Pakeitimo nurodymas Nr. 4 pagal Rangos sutartį Nr. 21-S1-1886 „Administracinės paskirties pastato Sietyno g. 24, Vilniuje, nauja statyba“

2023-09-07

Rangovas: UAB „Infes“
Inžinierius: UAB „Statybų inžinerinės paslaugos“
Užsakovas: VĮ „Turto bankas“

Techninio ir darbo projekto tarpaukštinės perdangos grindų detalių palyginimas

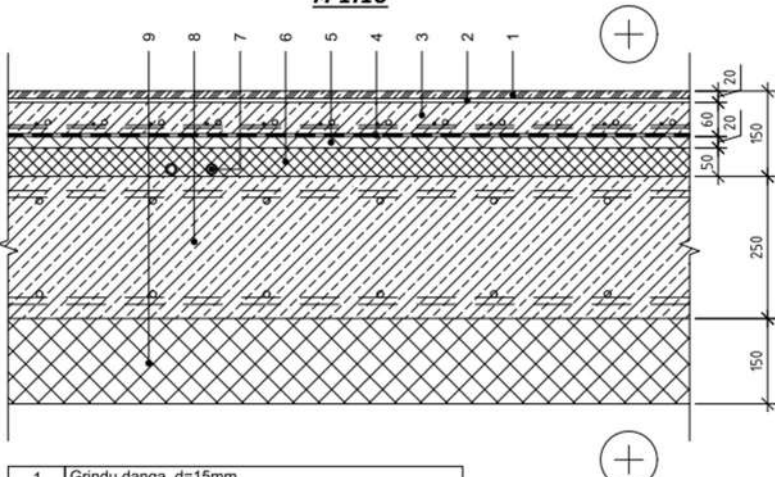
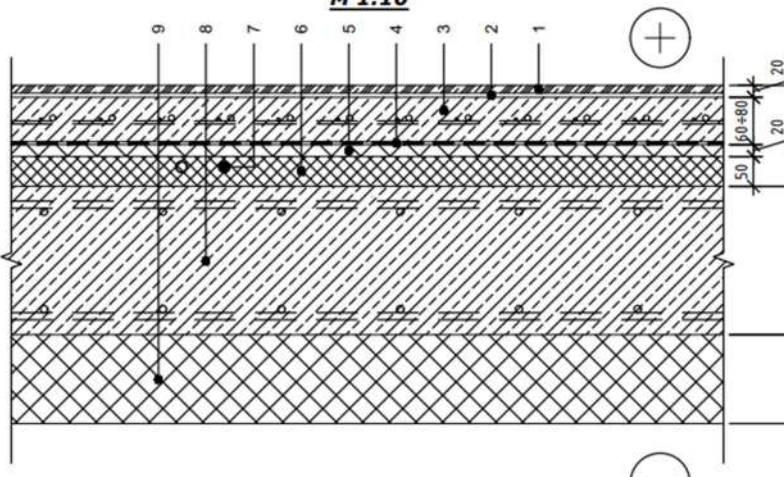
Informuojame, kad projekte numatyti ir su statybos dalyviais suderinti įleidžiami grindiniai šildymo konvektoriai „konveka“ (toliau – konvektoriai), kurių aukštis yra 15 cm. Pagal gamintojo pateiktas konvektorių montavimo taisykles, konvektoriaus montavimo aukštis yra lygus pačio konvektoriaus aukščiui. Techniniame projekte nurodytas 150 mm storio grindų detalės mazgo aukštis yra nepakankamas kadangi nėra įvertinta monolitinės perdangos alt. paklaida ir fasadinės sistemos vitrinės tvirtinimo elementų aukštis (detalė V5).

Siekiant technologiškai teisingai sumontuoti šildymo konvektorius grindų mazgo storį reikėtų padidinti 20 mm.

Eil. Nr.	Techninio projekto detalė	Darbo projekto detalė	Pastabos																																				
1.	GR-4 Tarpaukštinės perdangos detalė M 1:10 <table><tr><td>1</td><td>Grindų danga, d=15mm</td></tr><tr><td>2</td><td>Klijų sluoksnis, d=5mm</td></tr><tr><td>3</td><td>Armuotas išlyginamasis sluoksnis CT-C20-F5, d=60mm, armuotas Ø8/Ø8/150/150 S500</td></tr><tr><td>4</td><td>Skiriamasis sluoksnis-PE plėvelė, d=0,2mm</td></tr><tr><td>5</td><td>Garso izoliacija, d=20mm, λ<0,035 w/mK, gniuždymo įtempis esant 10% deformacijai σ10≥15 kPa</td></tr><tr><td>6</td><td>Šilumos izoliacija (EPS), d=50mm, λ<0,035 w/mK, gniuždymo įtempis esant 10% deformacijai σ10≥100 kPa</td></tr><tr><td>7</td><td>Komunikaciniai vamzdžiai</td></tr><tr><td>8</td><td>Gelžbetoninė monolitinė perdangos plokštė, d=220mm</td></tr><tr><td>9</td><td>Vidaus apdaila - pakabinamos lubos</td></tr></table> Atitvaros oro garso izoliavimo rodiklis R'w=54 dB ir smūgio garso izoliavimo rodiklis L'n,m=53 dB.	1	Grindų danga, d=15mm	2	Klijų sluoksnis, d=5mm	3	Armuotas išlyginamasis sluoksnis CT-C20-F5, d=60mm, armuotas Ø8/Ø8/150/150 S500	4	Skiriamasis sluoksnis-PE plėvelė, d=0,2mm	5	Garso izoliacija, d=20mm, λ<0,035 w/mK, gniuždymo įtempis esant 10% deformacijai σ10≥15 kPa	6	Šilumos izoliacija (EPS), d=50mm, λ<0,035 w/mK, gniuždymo įtempis esant 10% deformacijai σ10≥100 kPa	7	Komunikaciniai vamzdžiai	8	Gelžbetoninė monolitinė perdangos plokštė, d=220mm	9	Vidaus apdaila - pakabinamos lubos	GR-4 Tarpaukštinės perdangos detalė M 1:10 <table><tr><td>1</td><td>Grindų danga, d=15mm</td></tr><tr><td>2</td><td>Klijų sluoksnis, d=5mm</td></tr><tr><td>3</td><td>Armuotas išlyginamasis betono C16/20 sluoksnis (šildomoms grindims CT-C20-F5), d=60+80mm, armuotas Ø4/Ø4/100/100 S500</td></tr><tr><td>4</td><td>Skiriamasis sluoksnis-PE plėvelė, d=0,2mm</td></tr><tr><td>5</td><td>Garso izoliacija, d=20mm, λ<0,035 w/mK, gniuždymo įtempis esant 10% deformacijai σ10≥15 kPa</td></tr><tr><td>6</td><td>Šilumos izoliacija (EPS), 50mm, bet ne daugiau nei iki stiklajuostės, λ<0,035 w/mK, gniuždymo įtempis esant 10% deformacijai σ10≥100 kPa</td></tr><tr><td>7</td><td>Komunikaciniai vamzdžiai</td></tr><tr><td>8</td><td>Gelžbetoninė monolitinė perdangos plokštė, d=220mm</td></tr><tr><td>9</td><td>Vidaus apdaila - pakabinamos lubos</td></tr></table> Atitvaros oro garso izoliavimo rodiklis R'w=54 dB ir smūgio garso izoliavimo rodiklis L'n,m=53 dB. Grindų apdailos viršaus altitudės (tikslinti pagal SA dalį) pagal pastato aukštus: S01 aukšto grindų +0,020; S02 aukšto grindų +4,070; S03 aukšto grindų +7,670; S04 aukšto grindų +11,270.	1	Grindų danga, d=15mm	2	Klijų sluoksnis, d=5mm	3	Armuotas išlyginamasis betono C16/20 sluoksnis (šildomoms grindims CT-C20-F5), d=60+80mm, armuotas Ø4/Ø4/100/100 S500	4	Skiriamasis sluoksnis-PE plėvelė, d=0,2mm	5	Garso izoliacija, d=20mm, λ<0,035 w/mK, gniuždymo įtempis esant 10% deformacijai σ10≥15 kPa	6	Šilumos izoliacija (EPS), 50mm, bet ne daugiau nei iki stiklajuostės, λ<0,035 w/mK, gniuždymo įtempis esant 10% deformacijai σ10≥100 kPa	7	Komunikaciniai vamzdžiai	8	Gelžbetoninė monolitinė perdangos plokštė, d=220mm	9	Vidaus apdaila - pakabinamos lubos	Dėl šildymo konvektorių, (kurių aukštis yra 15 cm) montavimo taisyklių, kurios nurodo, jog konvektoriaus montavimo aukšti yra lygūs pačio konvektoriaus aukščiui. Įvertinus leistinus monolitinės perdangos aukščio nuokrypius ir fasadinės sistemos vitrinų tvirtinimo elementų aukščius, konvektoriams sumontuoti reikalingas grindų aukštis yra 17 cm, grindų GR-4 storis padidėjo 2 cm (konkrečiai sluoksnis nr. 3)

GR-6
1 aukšto perdangos (gembės) detalė
M 1:10

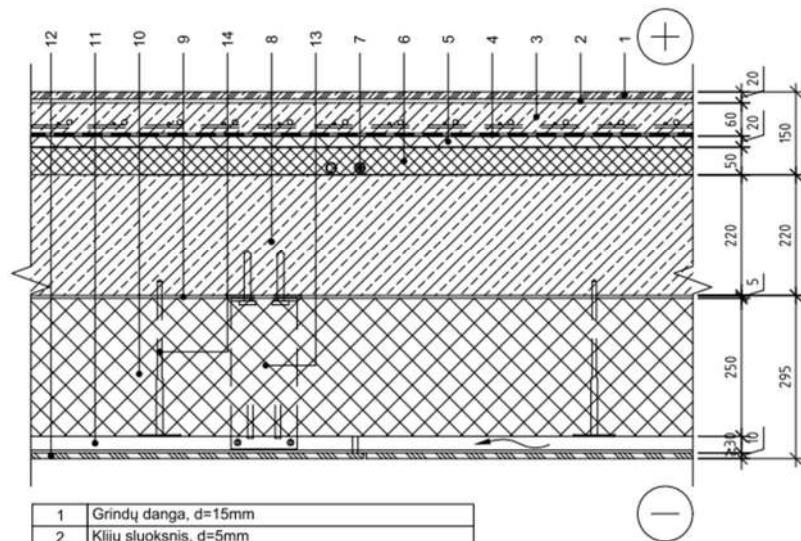
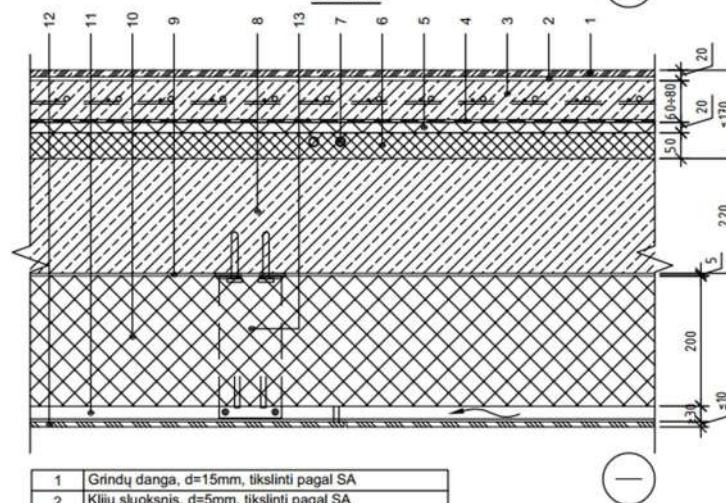
Eil. Nr.	Techninio projekto detalė	Darbo projekto detalė	Pastabos																																				
2.	GR-5 0 aukšto perdangos detalė M 1:10  <table><tr><td>1</td><td>Grindų danga, d=15mm</td></tr><tr><td>2</td><td>Klijų sluoksnis, d=5mm</td></tr><tr><td>3</td><td>Armotas išlyginamasis sluoksnis CT-C20-F5, d=60mm, armuotas Ø8/Ø8/150/150 S500</td></tr><tr><td>4</td><td>Skiriamasis sluoksnis-PE plėvelė, d=0,2mm</td></tr><tr><td>5</td><td>Garso izoliacija, d=20mm, λ<0,035 w/mK, gniuždymo įtempis esant 10% deformacijai σ10≥15 kPa</td></tr><tr><td>6</td><td>Šilumos izoliacija (poliuretanai), d=50mm, λ<0,022 w/mK, gniuždymo įtempis esant 10% deformacijai σ10≥120 kPa</td></tr><tr><td>7</td><td>Komunikaciniai vamzdžiai</td></tr><tr><td>8</td><td>Gelžbetoninė monolitinė perdangos plokštė, d=250mm</td></tr><tr><td>9</td><td>Nedegi šilumos izoliacija iš akmens vatos požeminių garažų luboms, d=150mm, λD<0,037 w/mK. Paviršius dengiamas gruntu ir dažomas (sertifikuota gaisro apsaugos sistemos dalis). Apdaila tikslinama pagal SA dalį</td></tr></table> Atitvaros šilumos perdavimo koeficientas: U=0,151 W/(m²K). Nedegios šilumos izoliacijos tvirtinimas pagal sertifikuotą gaisro apsaugos sistemą.	1	Grindų danga, d=15mm	2	Klijų sluoksnis, d=5mm	3	Armotas išlyginamasis sluoksnis CT-C20-F5, d=60mm, armuotas Ø8/Ø8/150/150 S500	4	Skiriamasis sluoksnis-PE plėvelė, d=0,2mm	5	Garso izoliacija, d=20mm, λ<0,035 w/mK, gniuždymo įtempis esant 10% deformacijai σ10≥15 kPa	6	Šilumos izoliacija (poliuretanai), d=50mm, λ<0,022 w/mK, gniuždymo įtempis esant 10% deformacijai σ10≥120 kPa	7	Komunikaciniai vamzdžiai	8	Gelžbetoninė monolitinė perdangos plokštė, d=250mm	9	Nedegi šilumos izoliacija iš akmens vatos požeminių garažų luboms, d=150mm, λD<0,037 w/mK. Paviršius dengiamas gruntu ir dažomas (sertifikuota gaisro apsaugos sistemos dalis). Apdaila tikslinama pagal SA dalį	GR-5 0 aukšto perdangos detalė M 1:10  <table><tr><td>1</td><td>Grindų danga, d=15mm</td></tr><tr><td>2</td><td>Klijų sluoksnis, d=5mm</td></tr><tr><td>3</td><td>Armotas išlyginamasis betono C16/20 sluoksnis (šildomoms grindims CT-C20-F5), d=60+80mm, armuotas Ø4/Ø4/100/100 S500</td></tr><tr><td>4</td><td>Skiriamasis sluoksnis-PE plėvelė, d=0,2mm</td></tr><tr><td>5</td><td>Garso izoliacija, d=20mm, λ<0,035 w/mK, gniuždymo įtempis esant 10% deformacijai σ10≥15 kPa</td></tr><tr><td>6</td><td>Šilumos izoliacija (poliuretanai), d=50mm, λ<0,022 w/mK, gniuždymo įtempis esant 10% deformacijai σ10≥120 kPa</td></tr><tr><td>7</td><td>Komunikaciniai vamzdžiai</td></tr><tr><td>8</td><td>Gelžbetoninė monolitinė perdangos plokštė, d=250mm</td></tr><tr><td>9</td><td>Nedegi šilumos izoliacija iš akmens vatos požeminių garažų luboms, d=150mm, λD<0,037 w/mK. Paviršius dengiamas gruntu ir dažomas (sertifikuota gaisro apsaugos sistemos dalis). Apdaila tikslinama pagal SA dalį</td></tr></table>	1	Grindų danga, d=15mm	2	Klijų sluoksnis, d=5mm	3	Armotas išlyginamasis betono C16/20 sluoksnis (šildomoms grindims CT-C20-F5), d=60+80mm, armuotas Ø4/Ø4/100/100 S500	4	Skiriamasis sluoksnis-PE plėvelė, d=0,2mm	5	Garso izoliacija, d=20mm, λ<0,035 w/mK, gniuždymo įtempis esant 10% deformacijai σ10≥15 kPa	6	Šilumos izoliacija (poliuretanai), d=50mm, λ<0,022 w/mK, gniuždymo įtempis esant 10% deformacijai σ10≥120 kPa	7	Komunikaciniai vamzdžiai	8	Gelžbetoninė monolitinė perdangos plokštė, d=250mm	9	Nedegi šilumos izoliacija iš akmens vatos požeminių garažų luboms, d=150mm, λD<0,037 w/mK. Paviršius dengiamas gruntu ir dažomas (sertifikuota gaisro apsaugos sistemos dalis). Apdaila tikslinama pagal SA dalį	Dėl šildymo konvektorių, (kurių aukštis yra 15 cm) montavimo taisyklių, kurios nurodo, jog konvektoriaus montavimo aukšti yra lygus pačio konvektoriaus aukščiui. Įvertinus leistinus monolitinės perdangos aukščio nuokrypius ir fasadinės sistemos vitrinų tvirtinimo elementų aukščius, konvektoriams sumontuoti reikalingas grindų aukštis yra 17 cm, grindų GR-4 storis padidėjo 2 cm (konkrečiai sluoksnis nr. 3)
